**Modulo per la presentazione delle osservazioni per i piani/programmi/progetti sottoposti a procedimenti di valutazione ambientale di competenza statale**

**ITALIA NOSTRA - sezione di Salerno**

**ID: 10642** – procedura di VIA/PNRR, ai sensi dell'art. 23 del DLgs n. 152/2006. Progetto di fattibilità tecnica ed economica "Lotto 1a Battipaglia-Romagnano e interconnessione con la linea esistente Battipaglia – Potenza" (CUP J71J20000110008). Varianti al Progetto di Fattibilità Tecnica ed Economica Procedimento di riesame e aggiornamento del provvedimento di Valutazione di Impatto Ambientale n. 165 del 1°.8.2022 \* richiesta di integrazioni datata 13.2.2024 del MASE

**Elaborato: ID-05 - CARTA DELLA PERICOLOSITA' DA ALLUVIONE - Tavola: 46813**

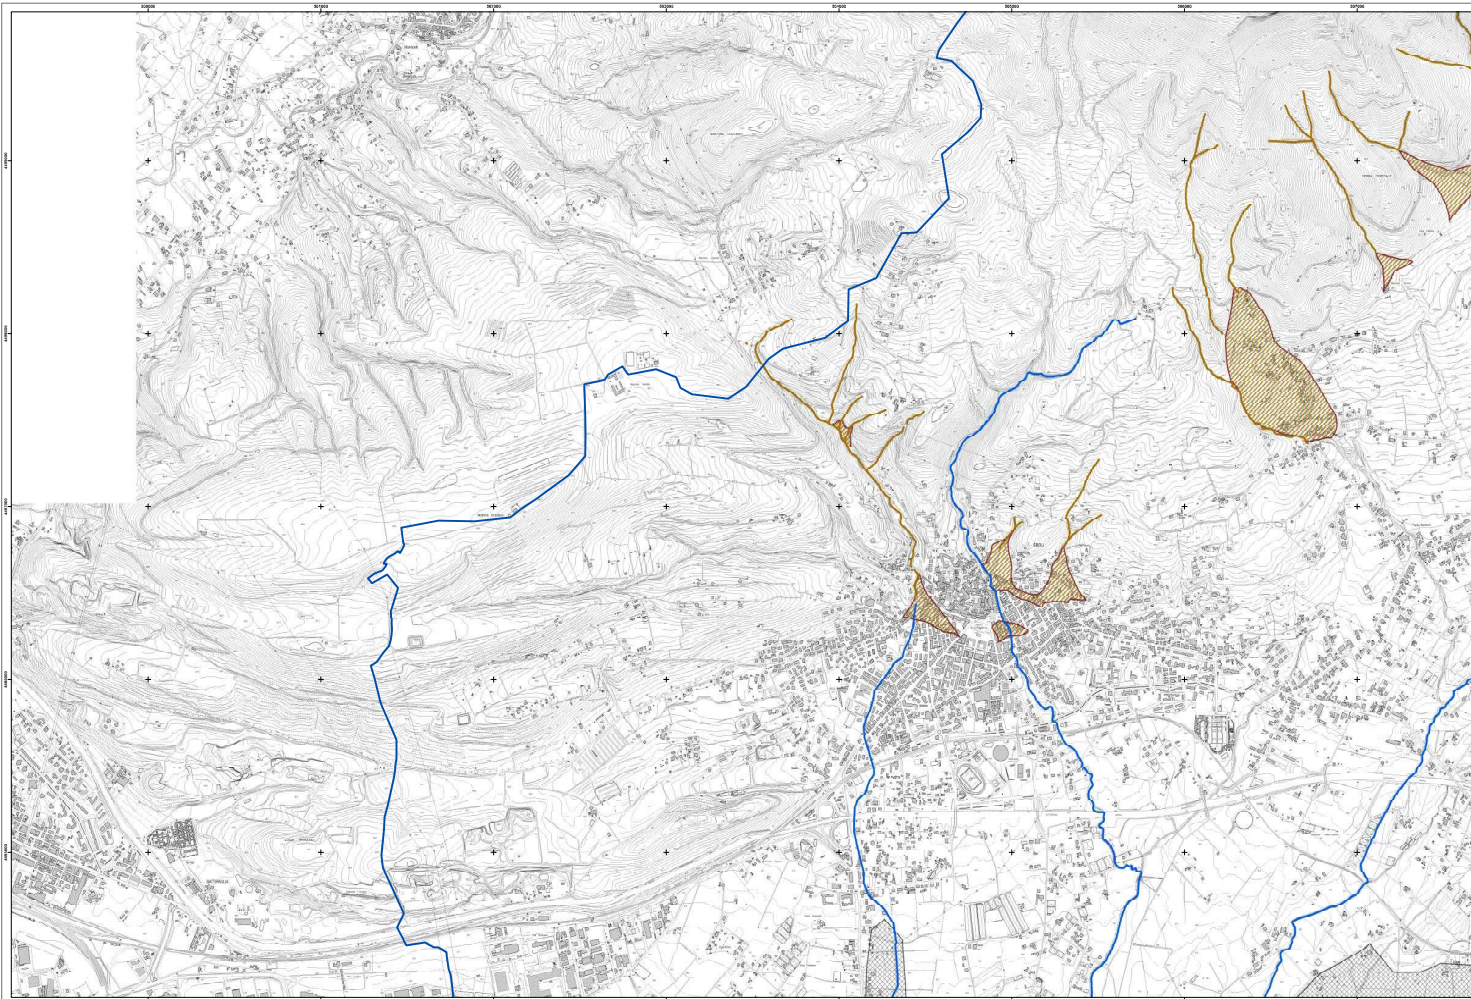
Al fine di rendere ancora più evidente le mancanze di RFI spa la scrivente provvede a produrre in allegato alle presenti osservazioni carte ed elaborati dell'Autorità di Bacino del Fiume Sele (oggi sostituito dal Distretto Idrografico Appennino Meridionale), carte risalenti al 2012, contrassegnate dalla significativa denominazione <<Rivisitazione del Piano stralcio per l'Assetto Idrogeologico del Bacino Idrografico del Fiume Sele>>, in cui è i due richiamati corsi d'acqua sono chiaramente evidenziati ed in cui è chiaramente espresso che le aree sulle quali essi insistono non sono esenti da fenomeni di esondazione [cfr. all.to 4].

Ergo, confrontando tali documenti con il documento denominato "GALLERIE ARTIFICIALI Relazione sull'interferenza delle opere di sostegno con la falda" prodotto da RFI spa non si può fare a meno di constatare che le rassicuranti conclusioni esposte da quest'ultima non trovano riscontro nel contenuto delle richiamate carte dell'Autorità di Bacino. Il che induce inevitabilmente a dubitare seriamente dell'attendibilità delle conclusioni rassegnate da RFI spa.
